信州大学名誉教授 小坂 共栄 様  
日本地質学会名誉会員 松島 信幸 様

長野県 建設部長 北村 勉

浅川ダム建設事業に関する公開質問状への回答について

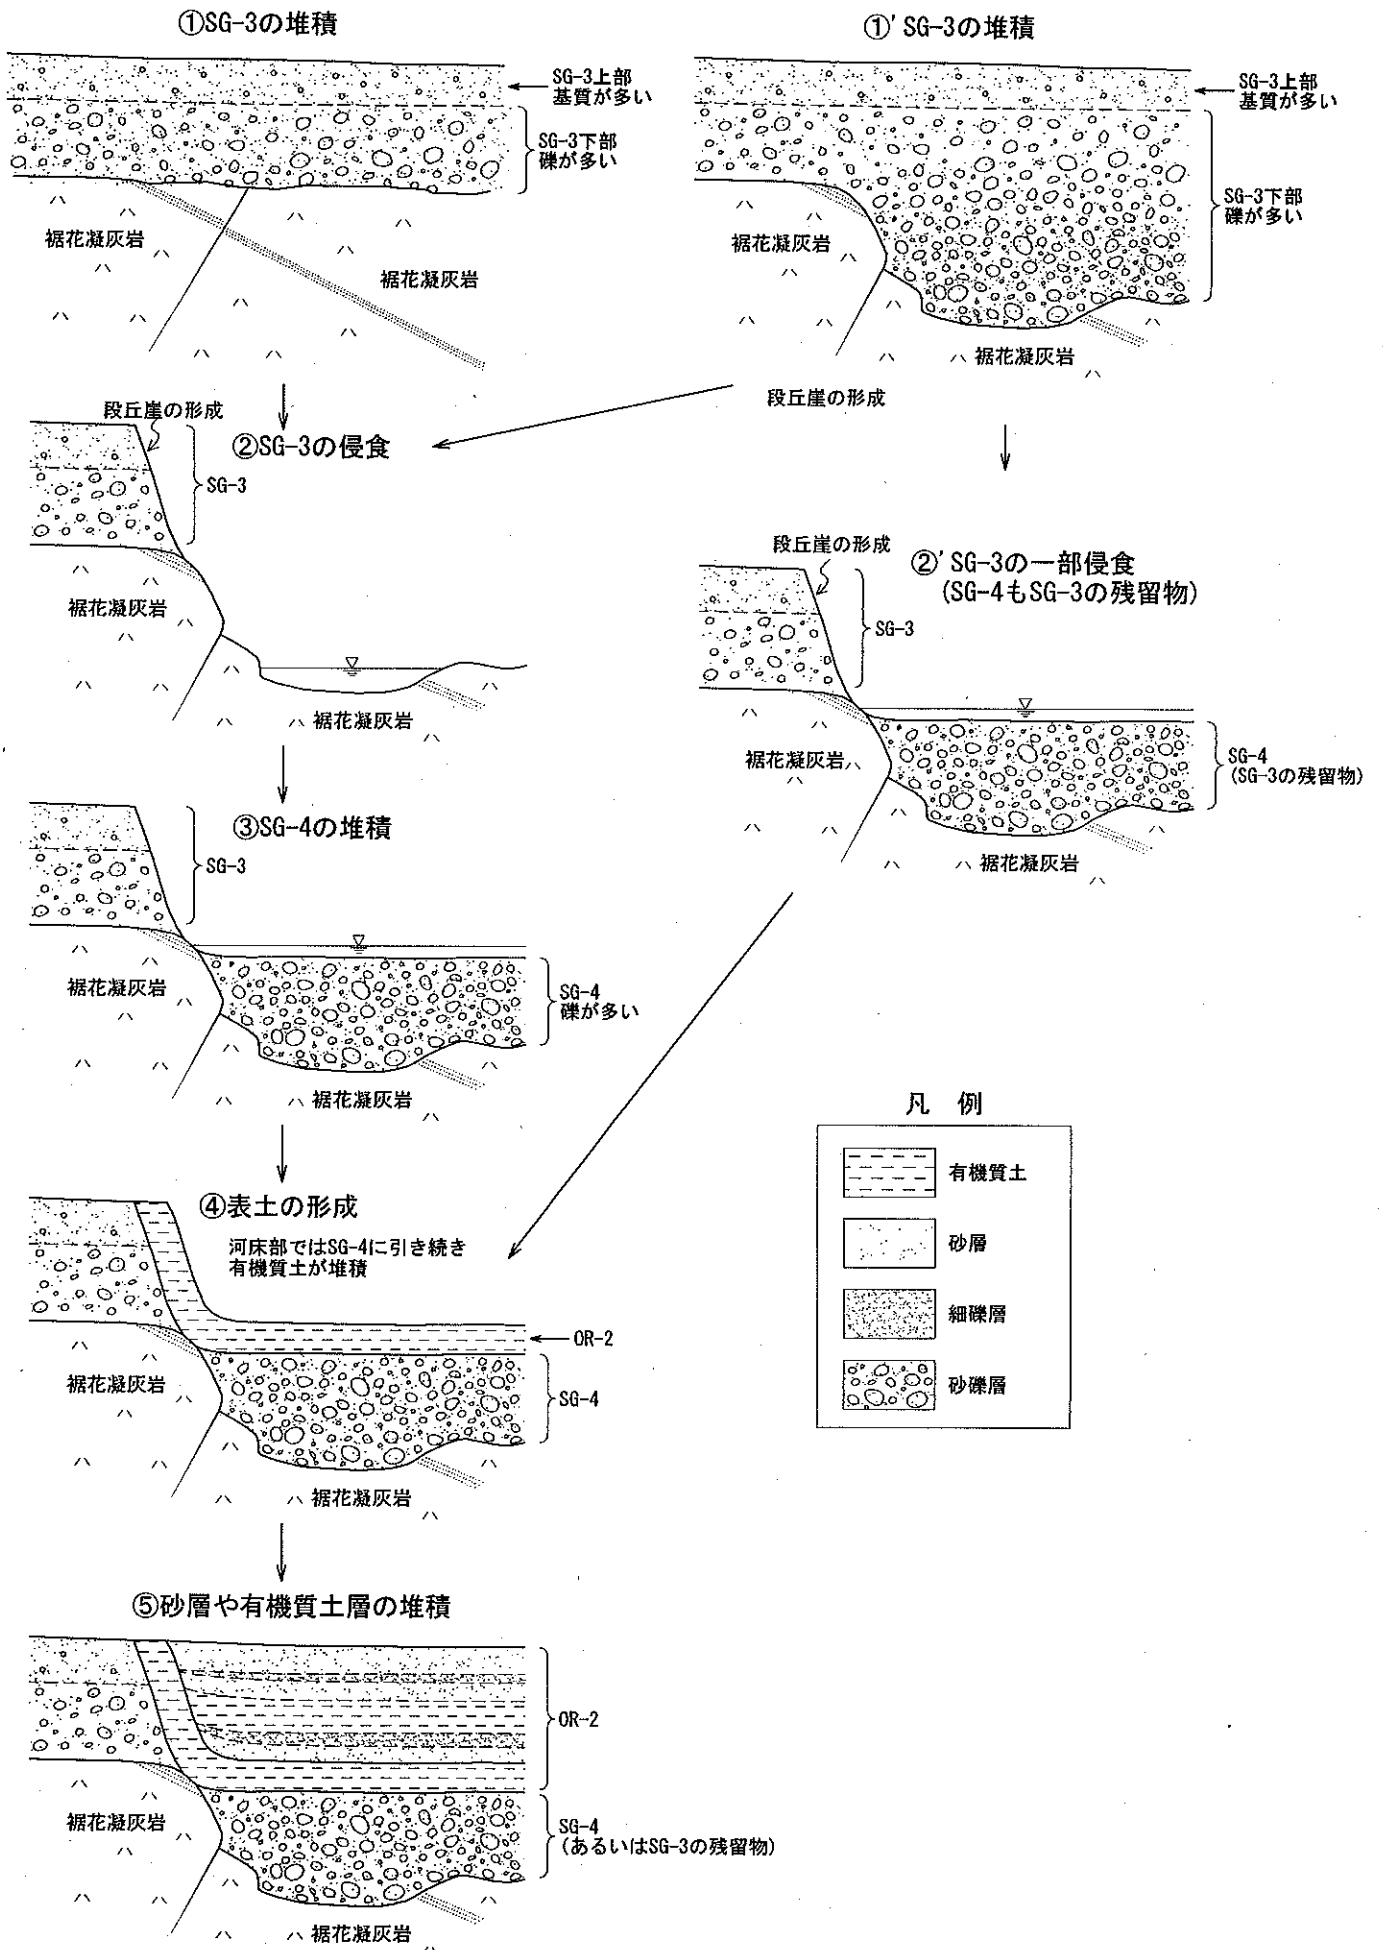
礫層中への粘土化した地層の注入現象について、県の報告書は「砂礫を除去すると背後に岩盤が連続して分布しており、筋状に見えた灰白色部分は岩盤の一部が礫に注入しているように見えたもの。」と記載し、岩盤が注入しているように見えていただけだと述べています(図4)。この部分が、追い込み掘削によって、基礎岩盤に連続していることが事実だとしても、報告書中の写真によれば白色の凝灰岩が完全に粘土化して、礫と混じり合っ筋状に礫層中に延びていることは明らかです(写真5. 3. 2、5. 3. 3など)。単に岩盤の一部が粘土化して礫層中に注入しているように見えるだけなのではなく、実際に粘土化して注入しているというのが事実です。

礫が凝灰質の白色粘土と渾然一体になって交じり合っている現象をどのように説明されるのか伺います。

トレンチ3Aにおいて確認した粘土状の軟質物は、覆っている砂礫を除去した結果、背後の岩盤に連続している根ありの岩盤であることを確認しました。また、この軟質物の表面を削ると、原岩の組織を残していることが確認できたため、この軟質物は断層運動によって砂礫層中に絞り出されたものではなく、岩盤の一部です。

「礫が凝灰質の白色粘土と渾然一体になって交じり合っている現象をどのように説明されるのか」とのことですが、岩盤の風化・軟質化とその後の礫の堆積によって、徐々に軟質な岩盤と礫とが混在するようになったと考えています。

仮排水トンネル呑口法面の基盤岩中に認められる薄層

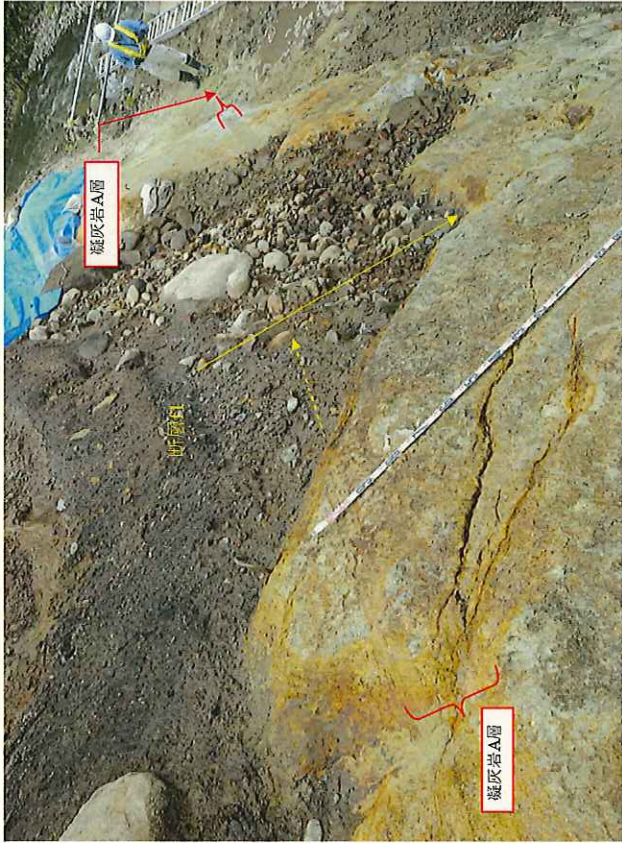
- 図1でSG3層とSG4層を、塗色を変えて別の地層として表現した理由やその根拠を明らかにして下さい。
- 図1で青色に塗色されている有機質土層が、SG3層を不整合におおうと判断されたのは、どのような事実に基づいているのかを明らかにしてください。
- SG4層を整合におおう水平な有機質土層が、SG3層上位に水平に重なる「細礫混じり粘性土～細砂」層に対し高角(急傾斜)で、それを切るようにして(不整合関係で)堆積していると判断されたのは、どのような事実(根拠)に基づくのかを明らかにしてください。
- 水成堆積物である有機質土層が、かなりの傾斜角で傾いています。これは沼沢地等で水中に水平に堆積した地層が堆積後に何らかの原因で傾いたとしか説明できません。県はこの有機質土層の傾きの原因をどのようにお考えか、お聞かせください。

なお、仮排水トンネル呑口法面では、基盤の凝灰岩中に葉理状の薄い地層が数枚認められており、この薄層はSG-3の下の基盤とSG-4の下の基盤の両方で認められますが、その延びの方向や位置関係から、SG-3の下の基盤とSG-4の下の基盤の間に活断層による数mに及ぶような大きな変位はないと判断しています。基盤の凝灰岩中の葉理状の薄い地層につきましては、添付の「仮排水トンネル呑口法面の基盤岩中に認められる薄層」の写真をご覧ください。また、SG-3とSG-4の下底面(基盤面)がもともと同一の平坦面でありSG-3とSG-4の間の高角の面が活断層として変位したと仮定すると、高角の面を隔てたSG-3の層相とSG-4の層相は一致しなければなりません。SG-3が乱雑な砂礫層であるのに対してSG-4は礫が層状に重なり合うような砂礫層であり、SG-3とSG-4では層相が異なっています。
